**Avis délibéré de la Mission Régionale d'Autorité environnementale
Nouvelle-Aquitaine
sur le projet de modification de la retenue de Moulin Pinard au
Bourdeix (24)**

n°MRAe 2024APNA168

dossier P-2021-11825

Localisation du projet : Commune de LE BOURDEIX (24)
Maître(s) d'ouvrage(s) : Syndicat Intercommunal des Eaux de la Région de Nontron
Avis émis à la demande de l'Autorité décisionnaire : Préfet de la Dordogne
En date du : 05/07/2024
Dans le cadre de la procédure d'autorisation : Autorisation environnementale
L'Agence régionale de santé et le préfet de département au titre de ses attributions dans le domaine de l'environnement ayant été consultés.

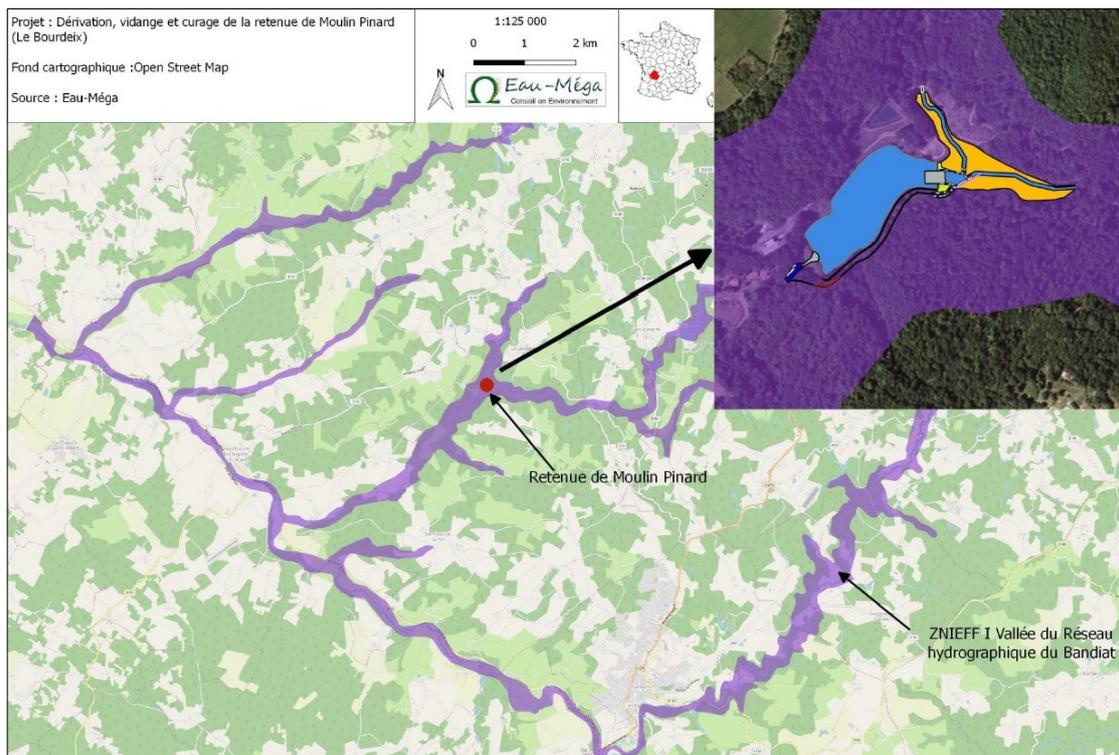
Selon ces points de mesure, l'état écologique est qualifié de bon à très bon au sens de la directive cadre sur l'eau mais la qualité de l'eau est altérée (température, matière organique, nutriments). **La MRAe recommande de préciser les incidences actuelles de la retenue sur la qualité du cours d'eau à l'aval.**

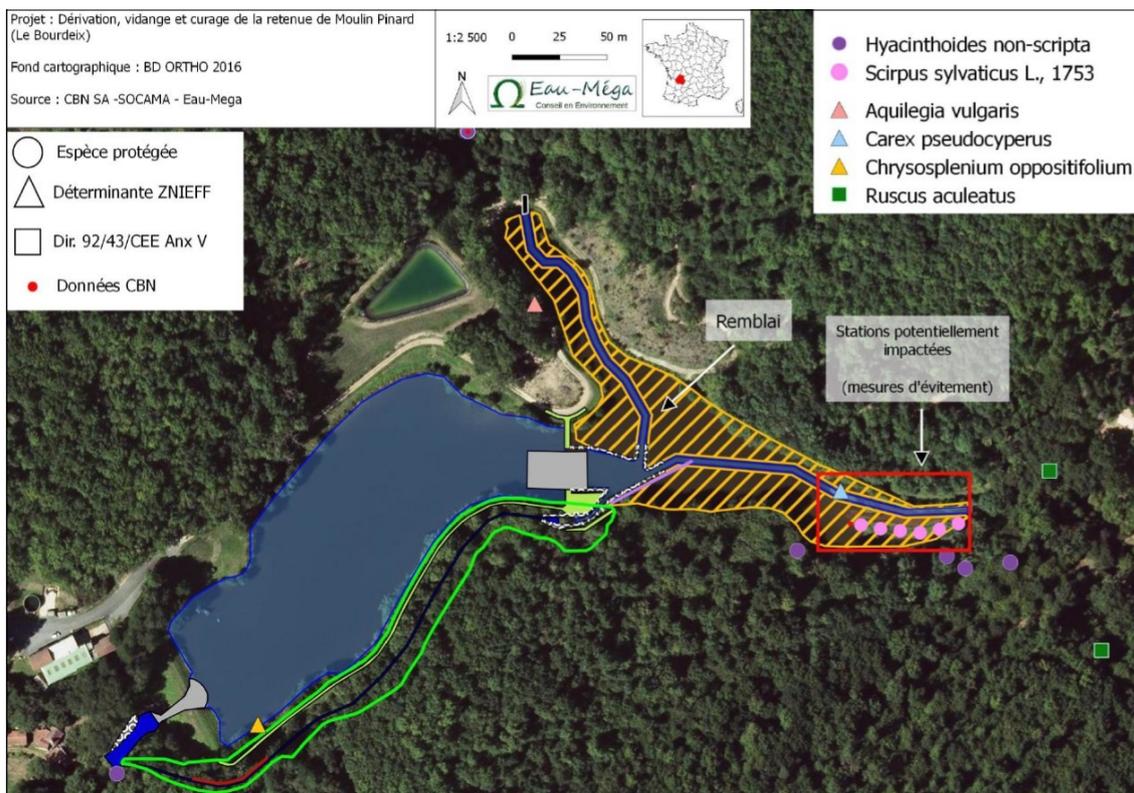
La réalisation de l'ensemble de ces terrassements est susceptible de générer le départ de matières en suspension dans le réseau hydrographique ou la retenue. Le projet intègre plusieurs mesures visant à éviter cette dispersion et notamment dans la conduite générale du chantier (mesure ME02), et lors de l'abaissement du niveau du plan d'eau (MR01, avec la mise en place de bottes de paille à l'aval du barrage et l'ouverture progressive de la zone de vidange). **La MRAe recommande de détailler les modalités de contrôle régulier de ces dispositifs au cours du chantier ainsi que le contrôle de la qualité des eaux en aval.**
